廃炉発官 30 第 163 号
平成 30 年 9 月 3 日

福島第一原子力発電所 特定原子力施設に係る実施計画 変更認可申請書

- 「福島第一原子力発電所 特定原子力施設に係る実施計画」
仮設保管設備の廃止及び平成32年度までの放射性固体廃棄物等の想定保管量と保管容量の反映に伴い、下記の通り変更を行う。

図 2. 1. 1 - 2 - 1 瓦礫等の想定保管量

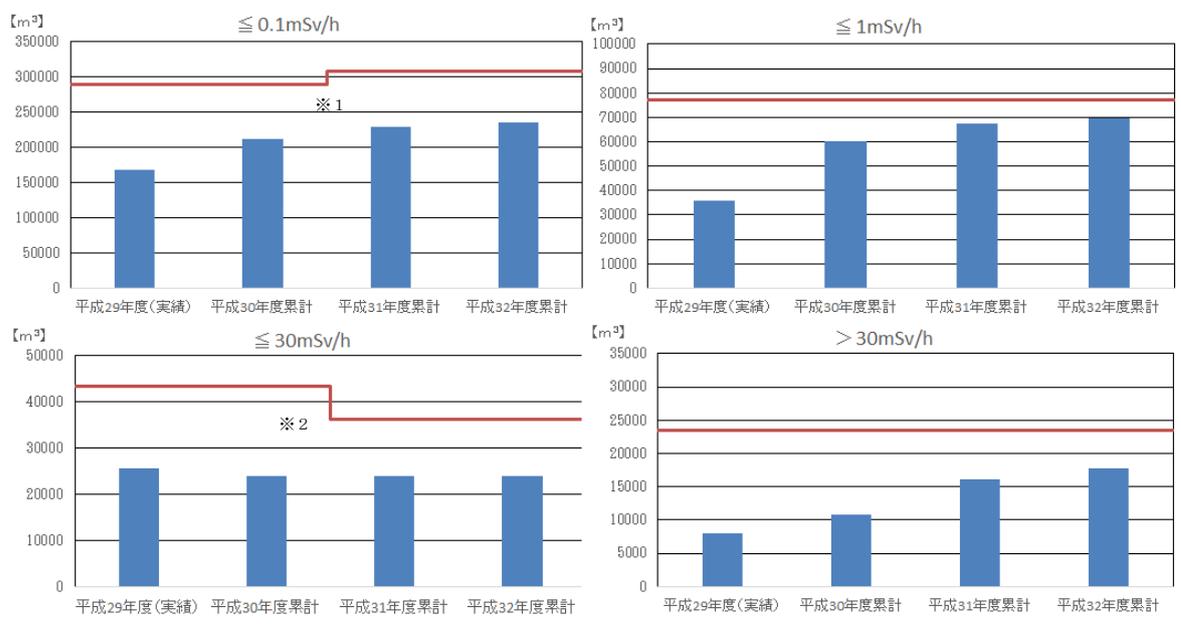
平成30年3月現在の瓦礫類の一時保管エリアの保管容量は，約 $432,400\text{m}^3$ であり，保管容量は，約 $237,400\text{m}^3$ である。また，平成33年3月においては，保管容量約 $444,300\text{m}^3$ に対して，想定保管量は，約 $377,200\text{m}^3$ と見込んでおり，平成32年度末までの保管容量は総量として確保されるものとする。
